第7.4.4.170図 (1) D-1 破碎帯 ボーリング調査結果 (2号炉原子炉建屋付近) コア柱状図 (H24-D1-4孔)

第7.4.4.171図 (1) D-1 破砕帯 ボーリング調査結果 (2号炉原子炉建屋付近) コア柱状図 (H24-D1-5孔)

第7.4.4.174図 (1) D-1 破砕帯 ボーリング調査結果 (2号炉原子炉建屋南方) コア柱状図 (H19-No.2孔)

第7.4.4.181図 (1) D-6 破砕帯及びD-5 破砕帯 ボーリング調査結果 (1号炉原子炉建屋付近) コア柱状図 (H19-No. 4)

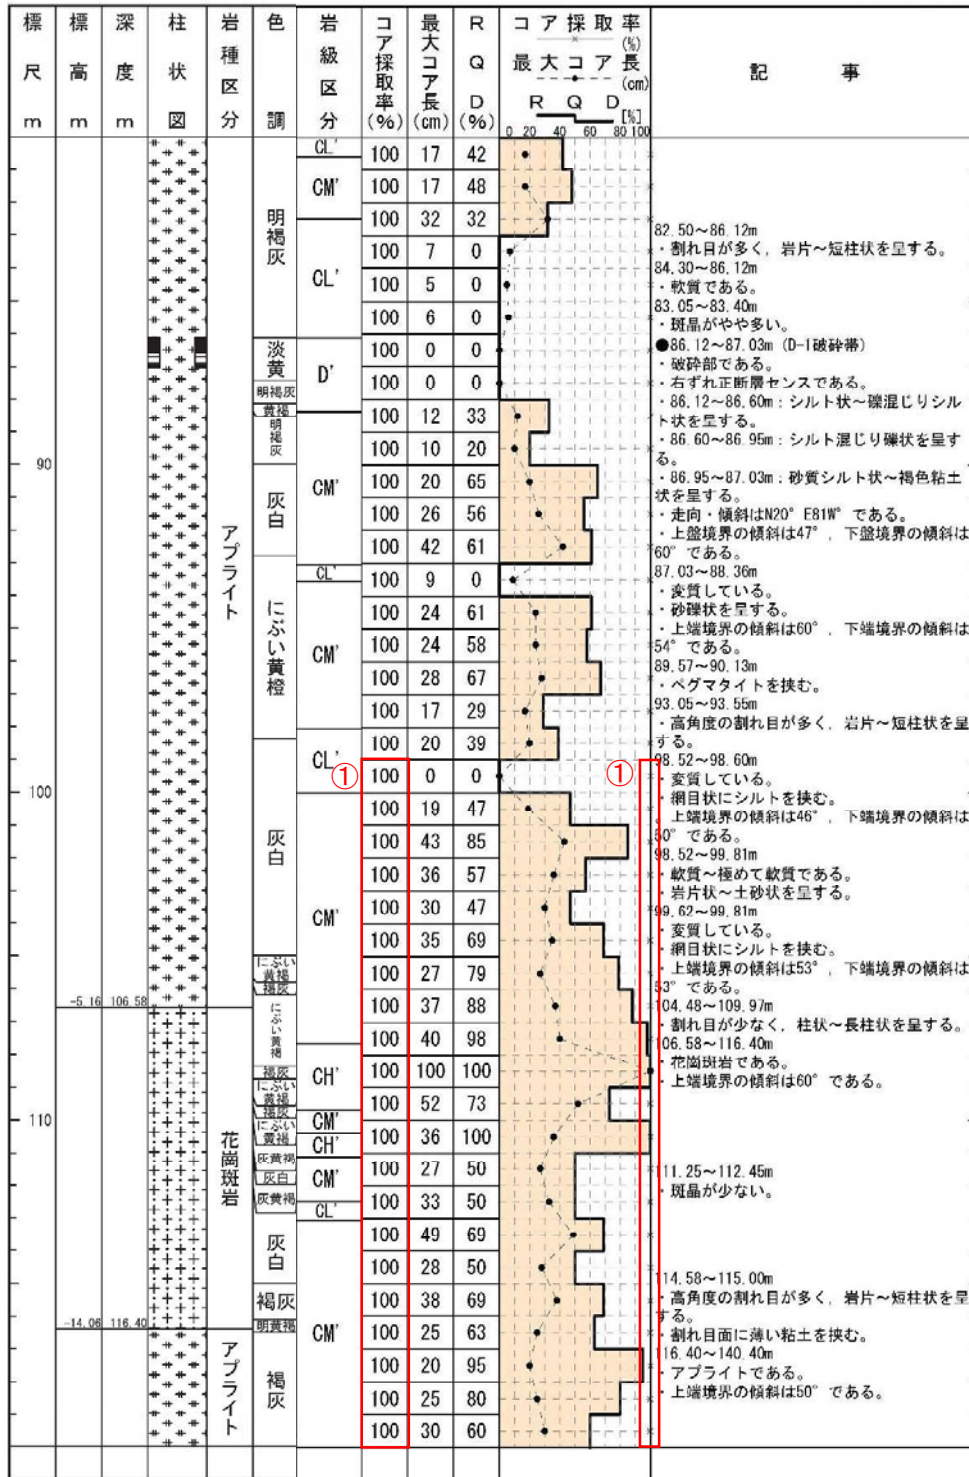
2-19(分類b)①
 報告書の記載漏れを修正したため。

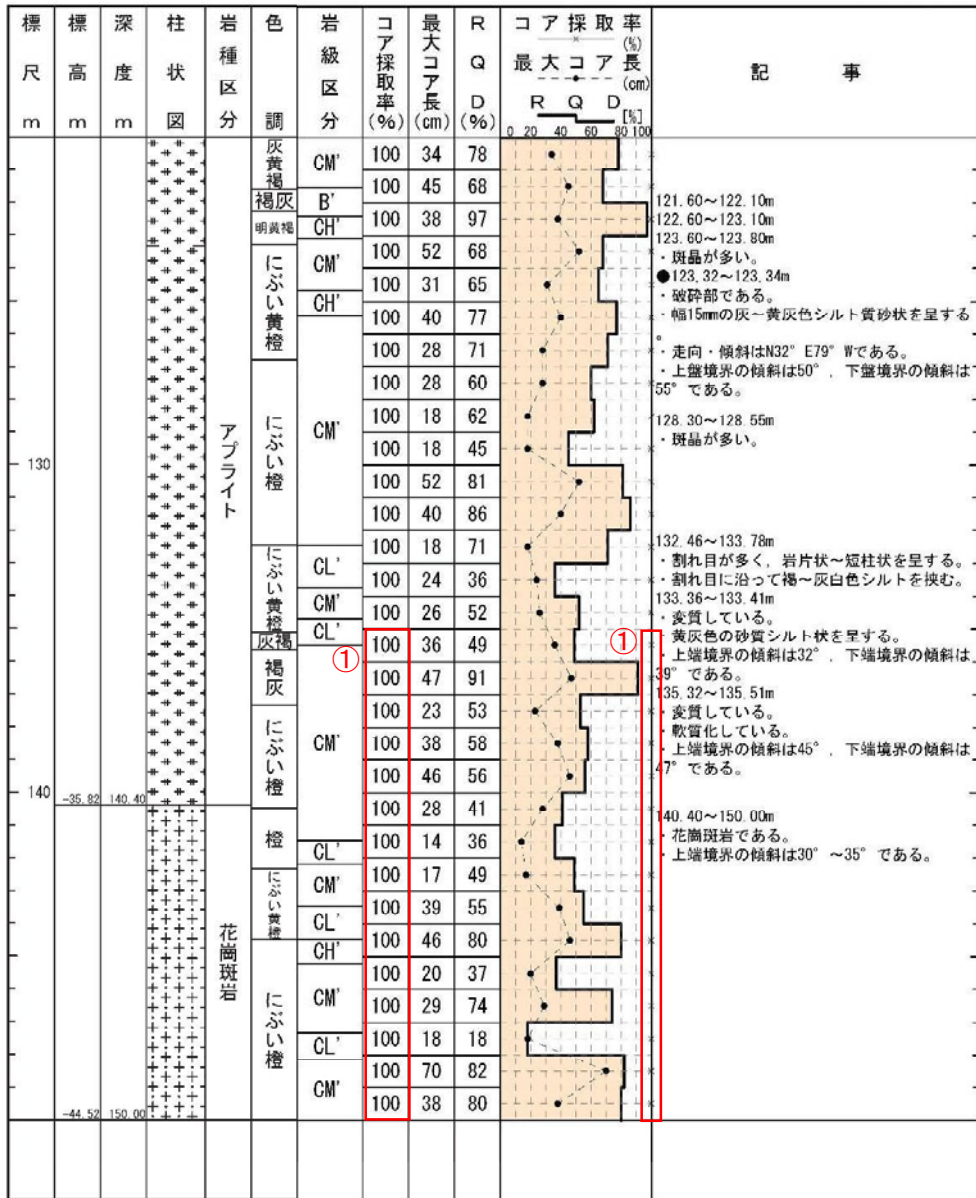
2-19(分類b)①
報告書の記載漏れを修正したため。

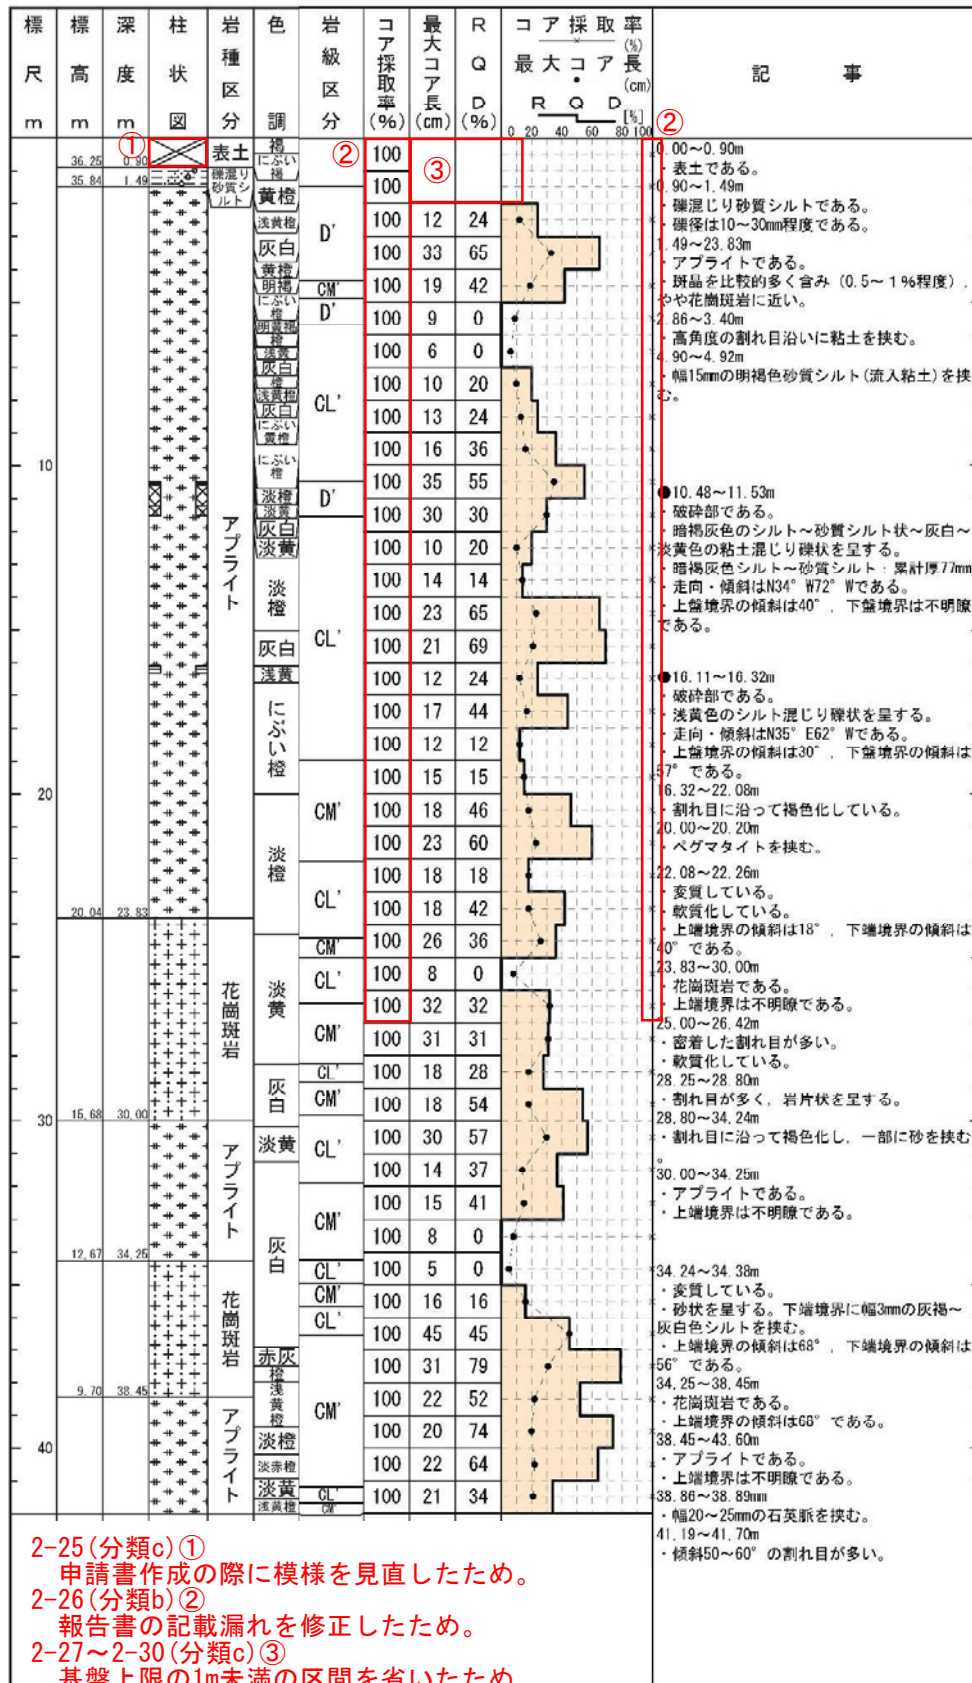
2-25(分類c)①
申請書作成の際に模様を見直したため。
2-26(分類b)②
報告書の記載漏れを修正したため。
2-27~2-30(分類c)③
基盤上限の1m未満の区間を省いたため。

第7.4.4.181図 (1) D-6 破砕帯及びD-5 破砕帯 ボーリング調査結果 (1号炉原子炉建屋付近) コア柱状図 (H19-No. 4)

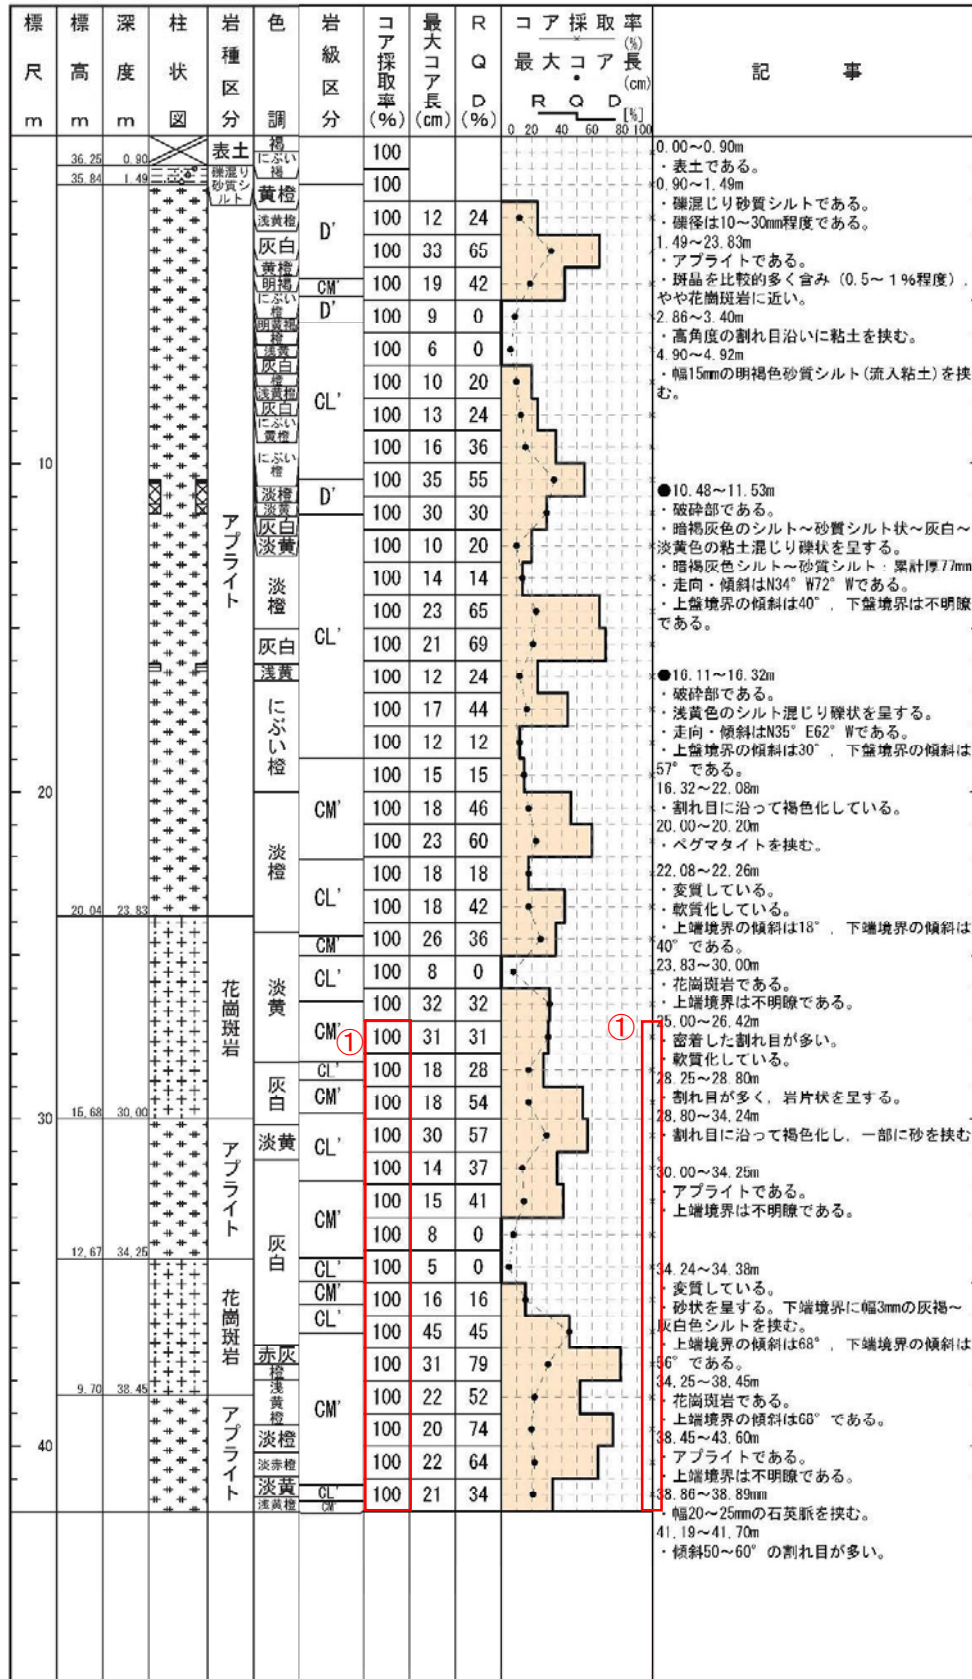
2-26 (分類b) ①
報告書の記載漏れを修正したため。

第7.4.4.181図(2) D-6破砕帯及びD-5破砕帯 ボーリング調査結果(1号炉原子炉建屋付近) コア柱状図(H19-No.4)

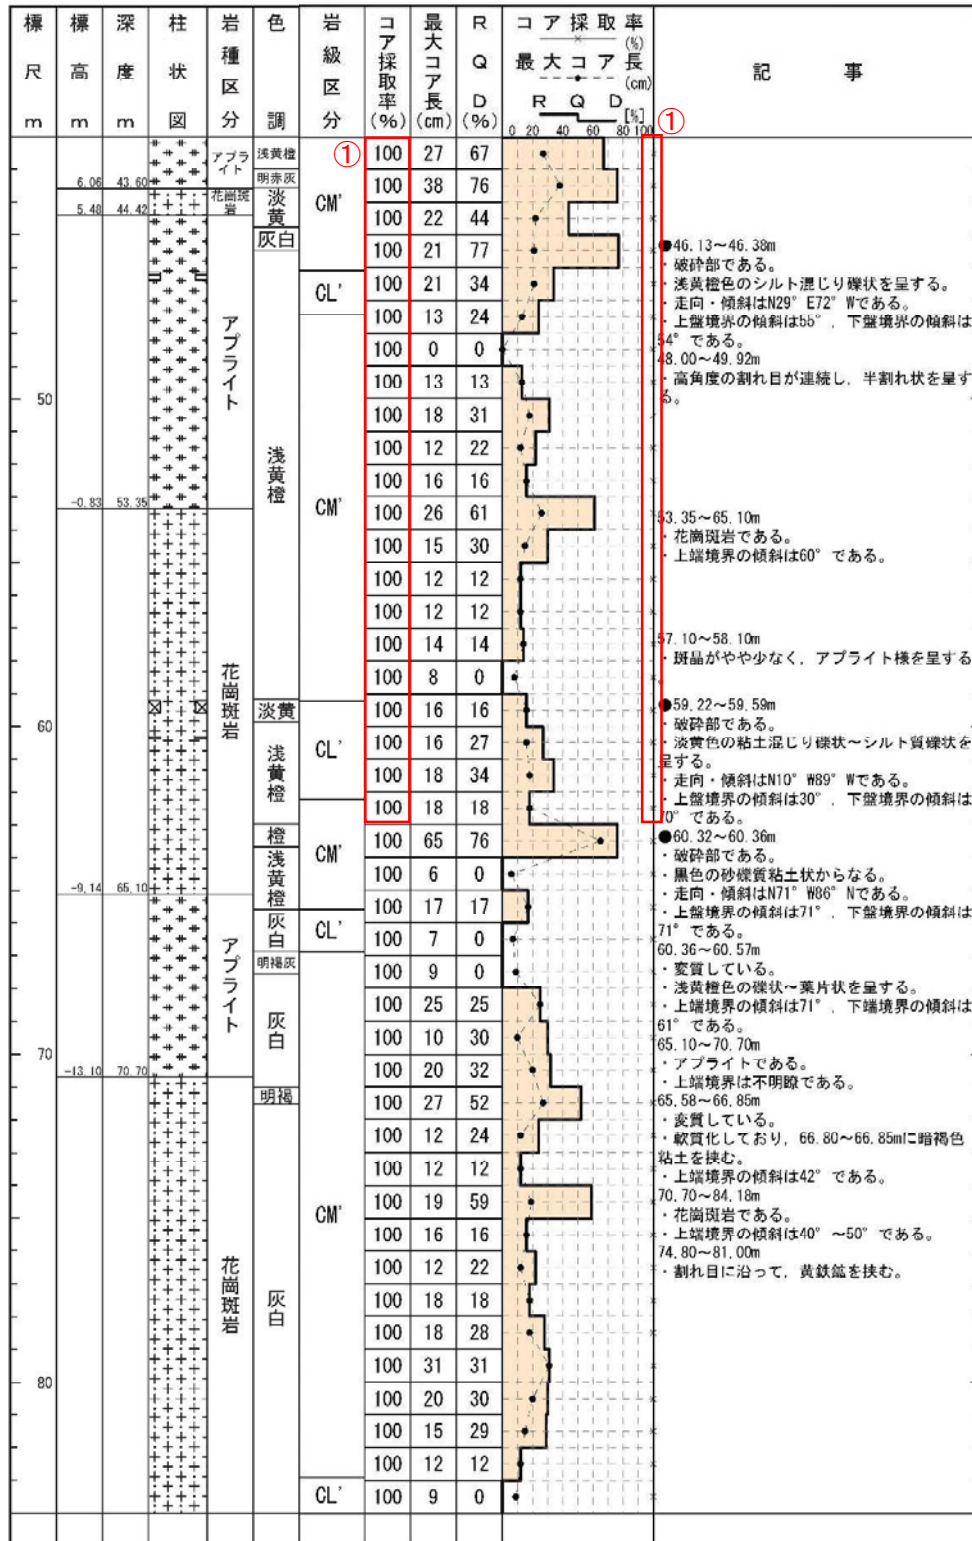
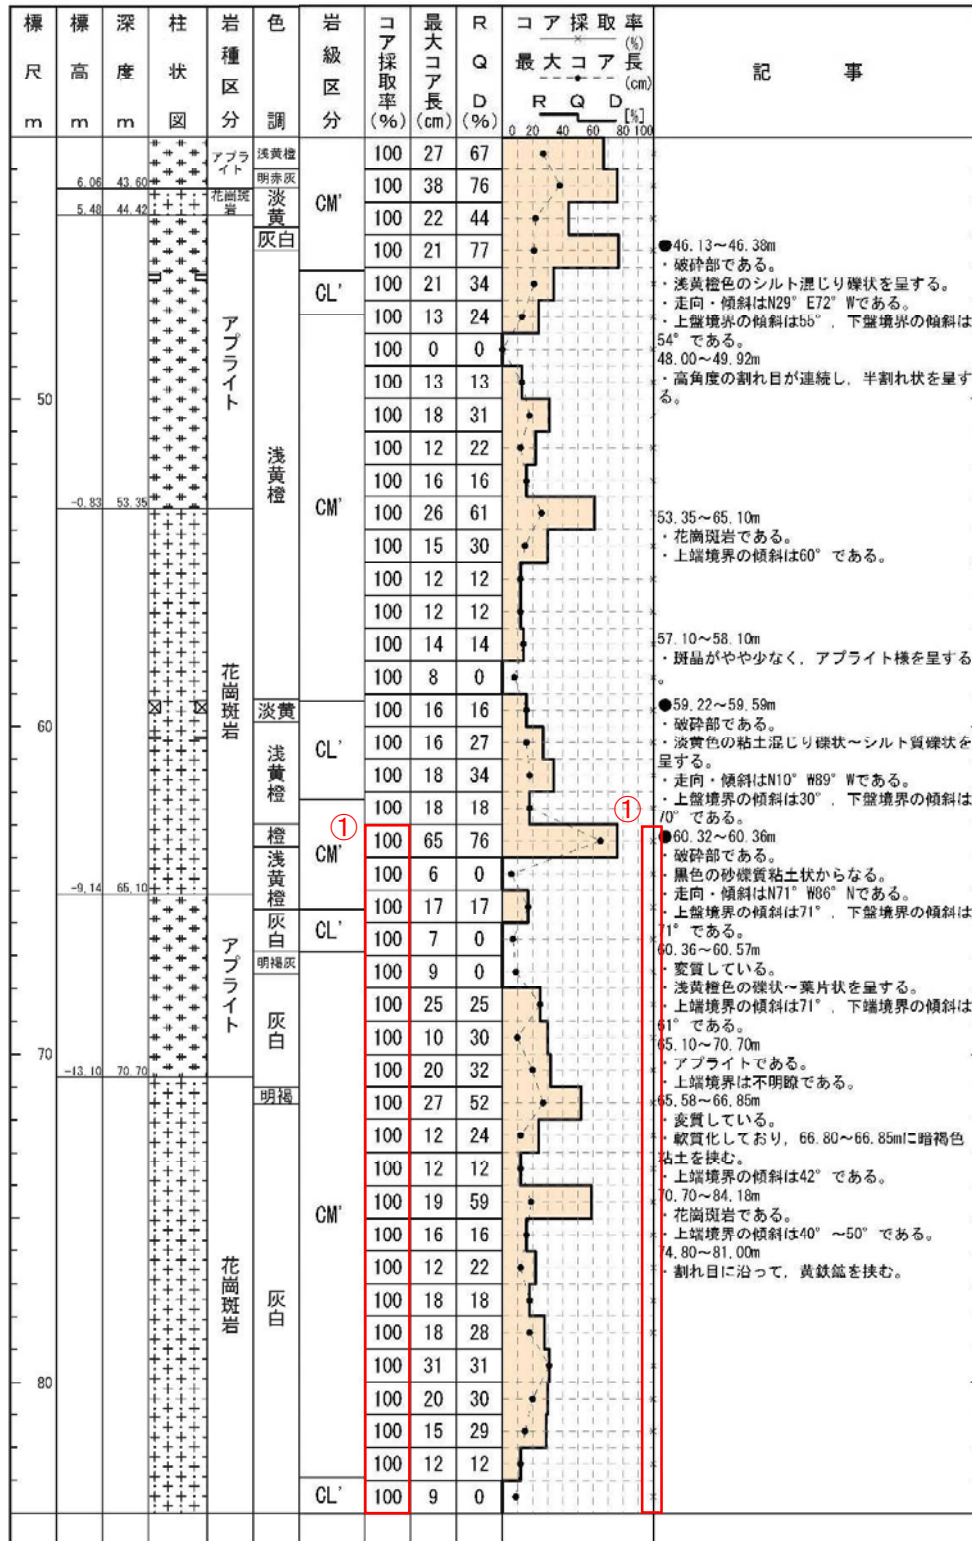
2-26(分類b)①
報告書の記載漏れを修正したため。

2-26 (分類b) ①
報告書の記載漏れを修正したため。
